| 品番 | CS 90B | 品名 | 腰掛式タンク密結形サイホンゼット防露便器 | 1 / 4 |

| <b>衛生陶器補修品互換性情報</b>                                                                                                                                                                        | <b>No. E0015</b> |
| <b>件名 大便器排水ソケット (HH05002)</b><br><b>化粧キャップユニットの互換性の件</b>                                                                                                                                   |                  |

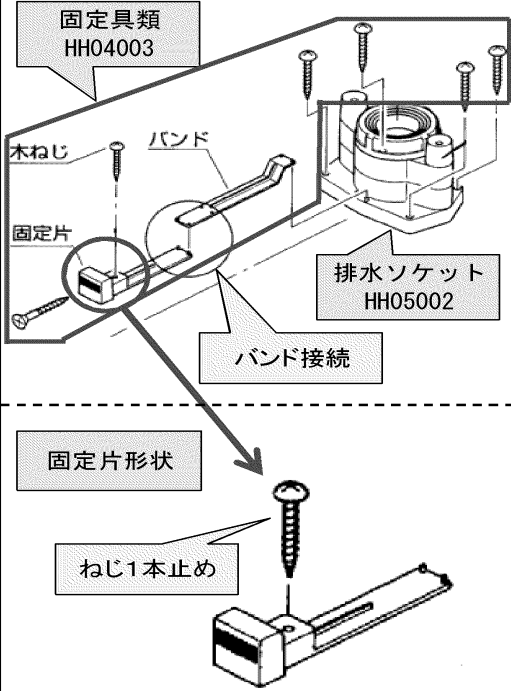
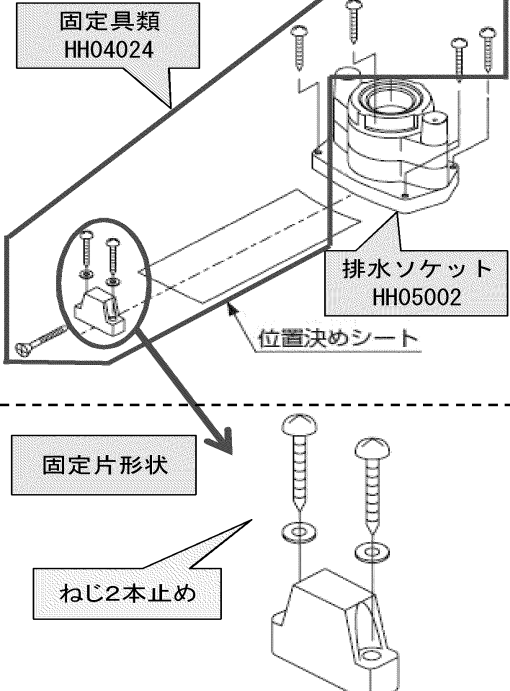
| <b>新旧製品の違い</b>                                                                                                                                                                             |                  |

■排水ソケット旧型  
(発売 ～ 2009/09出荷分)

化粧キャップユニット  
**HH03007**

**HH05002 (旧)**  
手締め式は新旧OK

■排水ソケット新型  
(2009/09出荷分 ～ )

化粧キャップユニット  
**HH03007S**

**HH05002 (新)**  
六角式は新型にはNG

《ポイント》

- 化粧キャップユニットは、現在ボルトが手締め式になっていますが、旧型は六角式です。HH05002 (新) は手締めボルト専用の排水ソケットですので、HH03007 (六角ボルト式) では、排水ソケット (新) のナット部に届かない可能性があります。排水ソケット交換の際は、現場のボルトが六角式の場合は手締めボルト式 (HH03007S) に交換願います。化粧キャップユニットのみの交換の場合はHH03007Sで互換性はあります。
